## Kortel Design Kanibal Race2 の仕様変更に伴う調整の注意点について

エアハートコーポレーション

### ◆仕様変更箇所

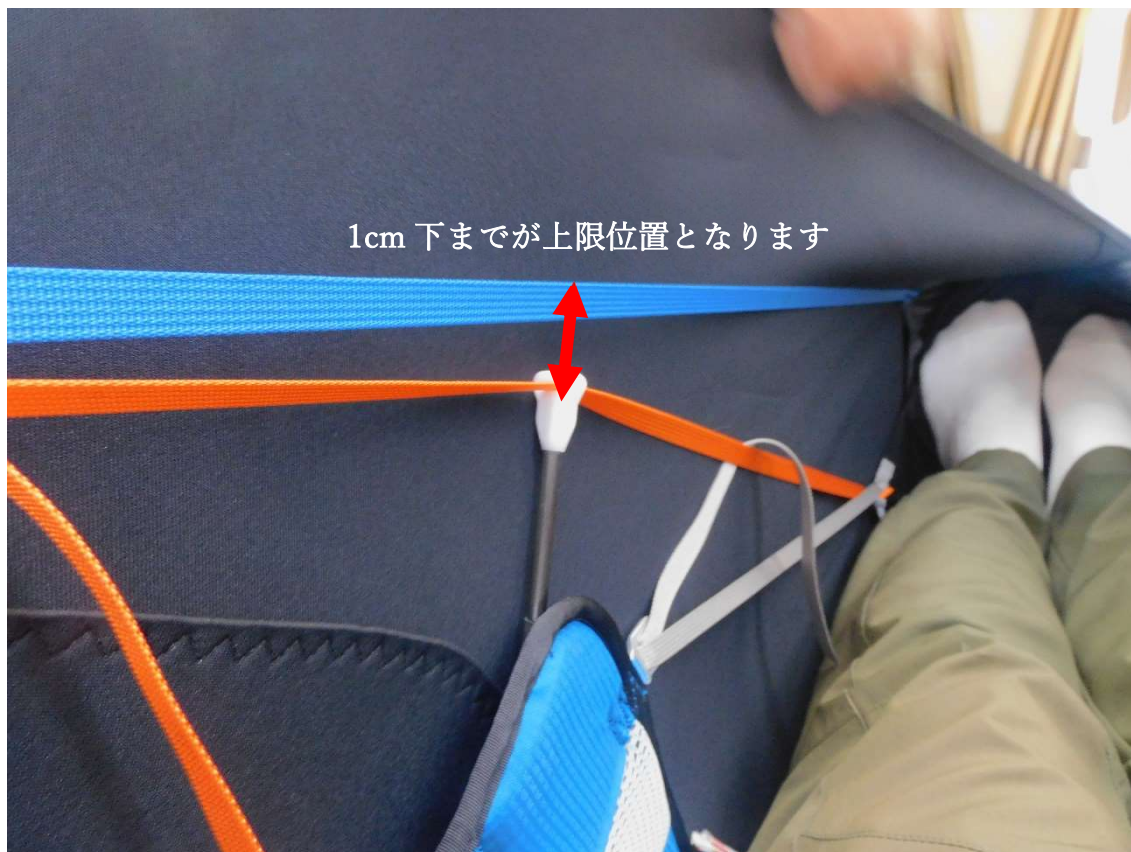
足の疲れを軽減するためのサポートシステムを担うカーボンロッドをカバーするパッチがなくなりました。

これに伴い、メーカーから調整時の注意点が指示されています。

写真のように、カーボンロッドを伸ばす最大一は、青いテープから 1cm 下が上限位置となります。
